DECISION N°2016/07

**AVIS SUR LA MODIFICATION SIMPLIFIÉE N°1 DU PLU DE  
LA COMMUNE DE LA BALME DE THUY**

## COMMUNE DE LA BALME-DE-THUY

### Modification simplifiée n°1

#### Zones Uh et Ud :

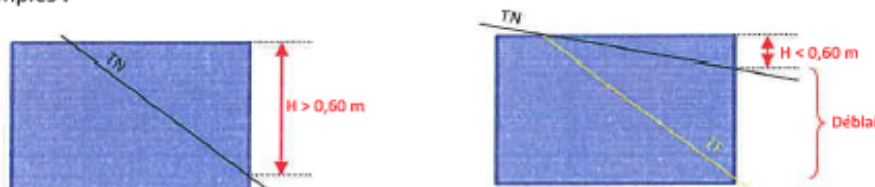
- En l'absence de précision dans le paragraphe « Généralité », le recul s'applique en tout point du bâtiment donc débord de toit compris ; il n'est pas nécessaire de le préciser.
- La multiplication des conditions d'implantation des annexes (accolées ou non accolées, ouvertes ou fermée, enterrées ou non) complexifie l'application du règlement.
- « Ces annexes ne pourront pas dépasser 7,5m de linéaire et leur **développé** ne pourra dépasser 12m sur 2 faces ». Règle à expliquer
- « les toitures pourront dépasser au maximum le terrain naturel de 0,60m » : dans le cas de terrain présentant une pente moyenne à forte, l'application de cette règle peut être bloquante. Par ailleurs, cela implique des terrassements parfois importants pour la création des accès à l'annexe, ce qui peut être difficilement compatible avec la nécessité de respecter le terrain naturel.
